D o d a t e k č . 1

S m l o u v y o d í l o

V souladu s odst. II.9. a II.10. uzavřené smlouvy o dílo a na základě dohody obou smluvních stran se tímto mění závazek ze smlouvy o dílo na veřejnou zakázku Rekonstrukce střechy a krovu věže Sv. Ducha v Telči.

Stavba: **Rekonstrukce střechy a krovu věže Sv. Ducha v Telči**

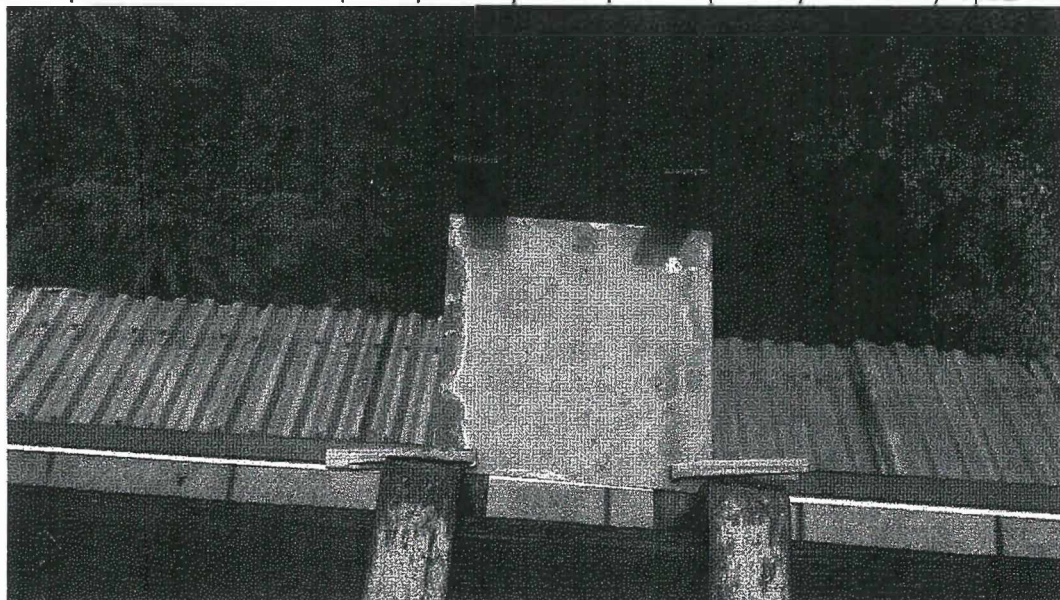
Dle aktuálního stavu poznání však odborná organizace státní památkové péče důrazně žádá vlastníka předmětného objektu, aby novou měděnou krytinu nechal zestárnout přirozeně bez nanášení patinace, která se dle předložených vzorků (viz příložená fotodokumentace) jeví na tak velké ploše jako zcela nevhodná, vytvářející nepřirozený a hlavně necelistvý a nekompaktní povrch na střešní ploše.

Navrhované umělé nanášení patiny je z pohledu odborné organizace státní památkové péče naprosto nadbytečným řešením. Metody aplikace patentujícího prostředku jsou buď ponor, nástřik, váleček, štětec. Pokud je předmět patinace vystaven zvýšenému proudění vzduchu, což je případ věže sv. Ducha, účinnost reakce se snižuje. To znamená, že barva nebude jednotná a bude se vymývat. Navíc musíme brát v potaz fakt, že věž nemá okapy, což je zásadním problémem při samotné aplikaci patentujícího nástřiku i vzhledem k jeho vymývání. Bez okapů je totiž reálná hrozba nežádoucích významných úkapů tohoto prostředku na zdivo věže a přilehlé budovy, a tedy znehodnocení těchto staveb zelenou barvou, což je z pohledu odborné organizace státní památkové péče naprosto nepřijatelné.

Odborná organizace státní památkové péče tedy navzdory schválené projektové dokumentaci a vydanému závaznému stanovisku žádá z výše uvedených důvodů nechat proběhnout přirozený proces patinace. Tento proces je na takovém typu stavby navíc velmi rychlý. Aktuálně to lze porovnat s výměnou měděné střešní krytiny na věži kostela sv. Petra a Pavla v Nové Říši, věž je výškou i plochou srovnatelná s věží sv. Ducha v Telči a po třech týdnech po ukončení prací na výměně měděné střešní krytiny, je nová střešní krytina již matná a vytváří se hnědá patina. Vzhledem k této aktuální zkušenosti je tedy urychlování patinace, či vytváření umělé patiny na věži sv. Ducha nadbytečné a vzhledem k výše uvedeným skutečnostem, které jsou podloženy i příloženými fotografiemi vyloženě nežádoucí.
